# ALPS処理水の海洋放出に係る 運用体制の変更及び測定・評価対象核種の選定【概要】

2023年2月20日

東京電力ホールディングス株式会社

## ALPS処理水の海洋放出時の運用等に関する実施計画変更認可申請の概要

# ①-1 ALPS処理水の海洋放出に係る組織体制（1/2）

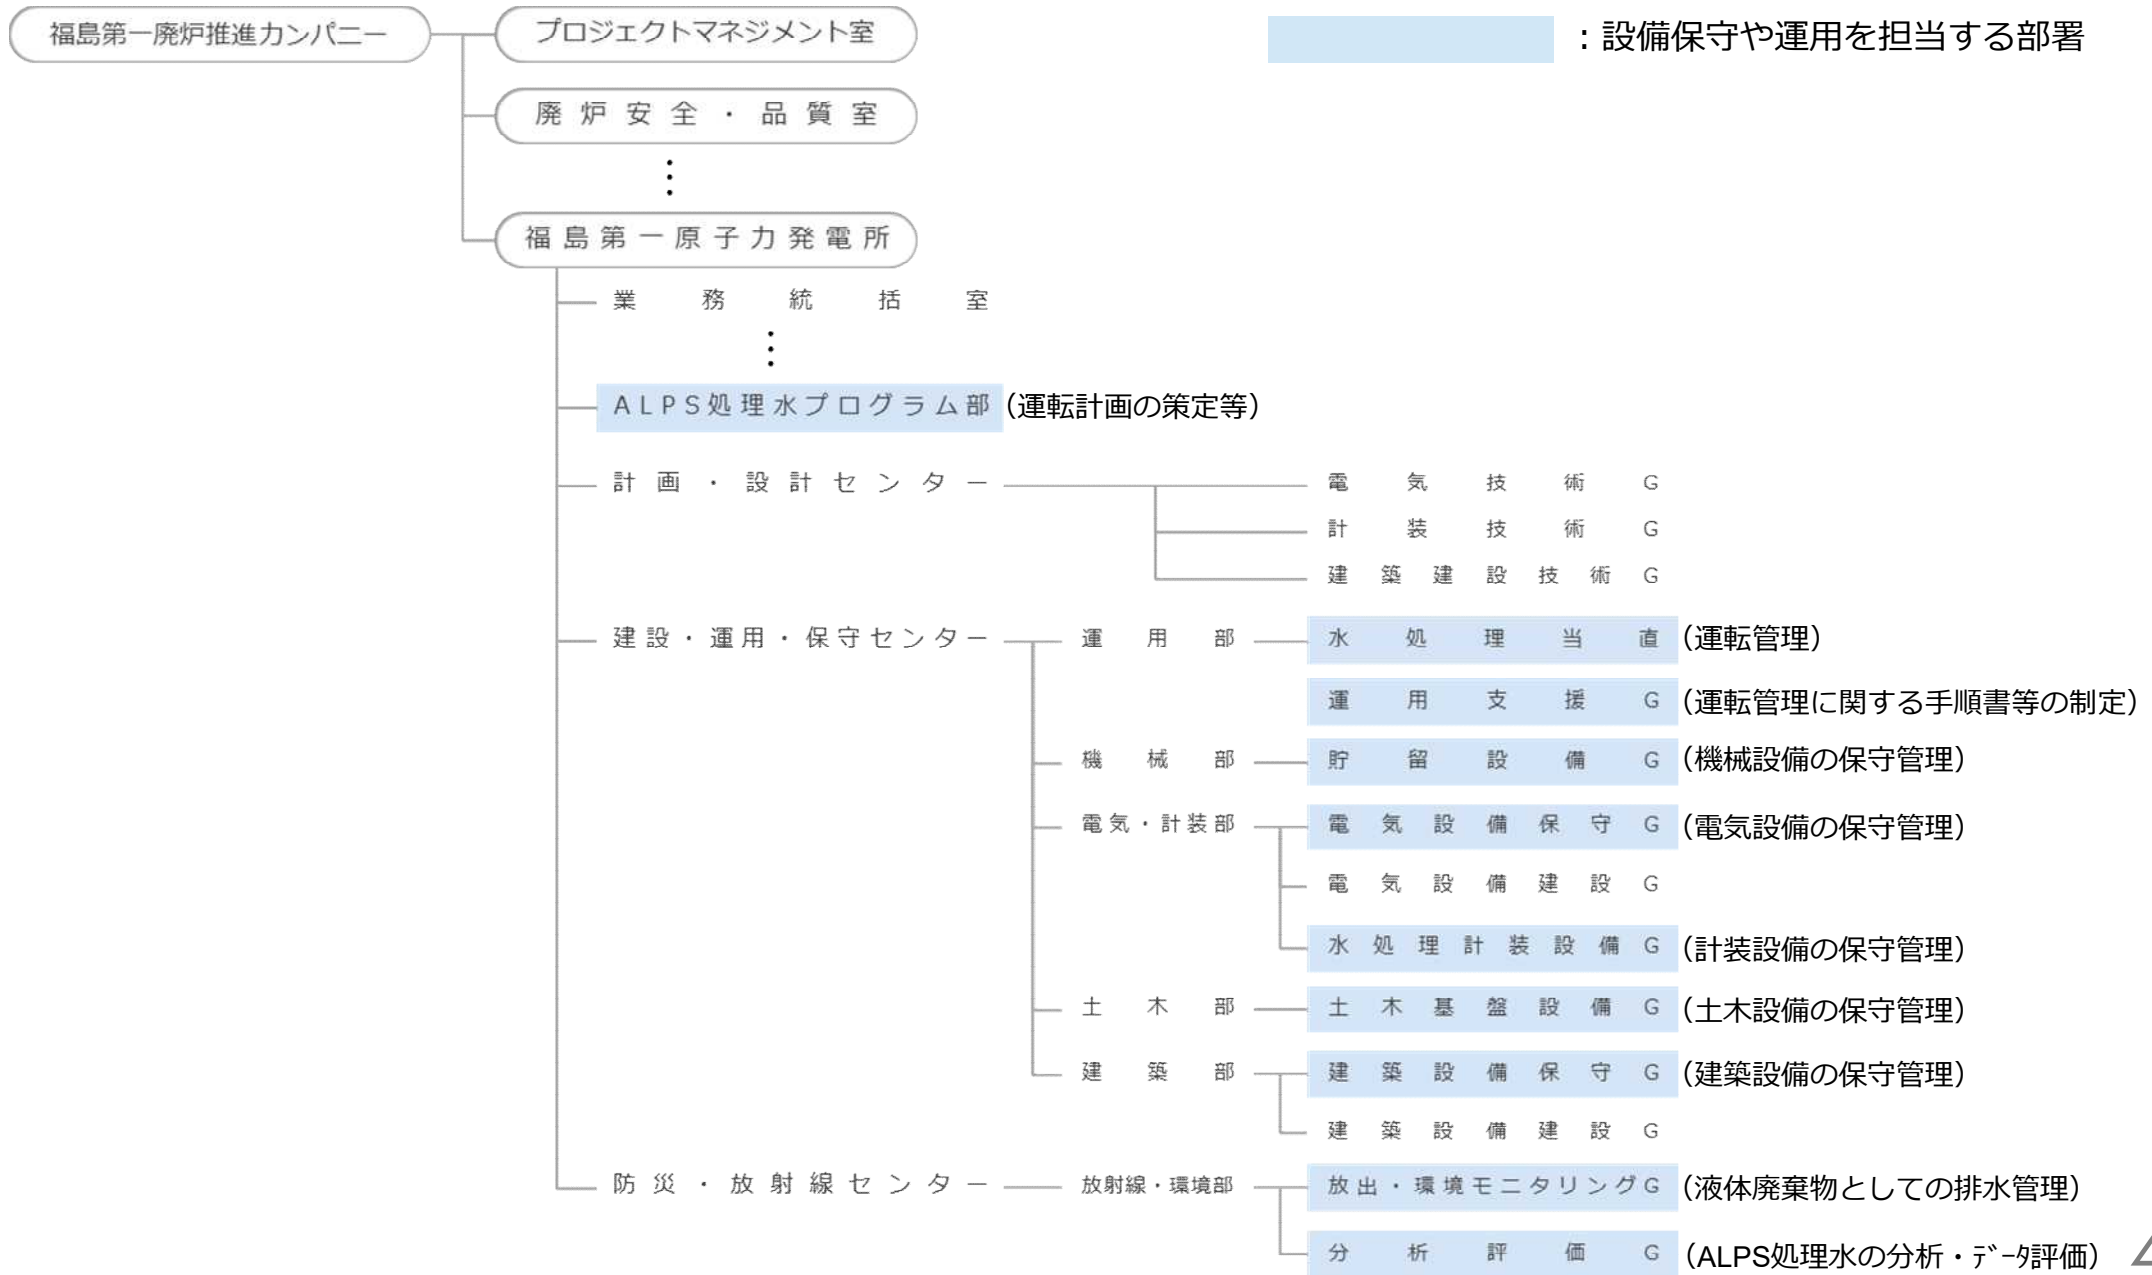
- ALPS処理水海洋放出の運用体制として、引き続きALPS処理水プログラム部が海洋放出に関する設備のプロジェクトの計画及び管理を行うものの、設備の保守管理や運転管理等を実施する運用箇所を、実施計画上で明確にした。

組織	保安に関する職務	赤字：記載変更箇所
ALPS処理水プログラム部	海洋放出に関連する設備のプロジェクトの計画及び管理、運用方法の検討並びにALPS処理水希釈放出設備の運転計画に関する業務 他	
建設・運用・保守センター 運用部 水処理当直	汚染水処理設備等、滞留水を貯留する建屋、多核種除去設備等、サブドレン他水処理施設及びALPS処理水希釈放出設備の運転管理	
建設・運用・保守センター 機械部 貯留設備G	汚染水処理設備等（貯留設備）の土木設備及びALPS処理水希釈放出設備の機械設備の保守管理 汚染水処理設備等（貯留設備の付帯設備）及び雨水処理設備等の建設・設置及び保守管理	
建設・運用・保守センター 電気・計装部 水処理計装G	汚染水処理設備等、滞留水を貯留する建屋、多核種除去設備等、サブドレン他水処理施設、油処理装置、3号機原子炉格納容器内取水設備、ALPS処理水希釈放出設備 等に係る計装設備の建設・設置及び保守管理
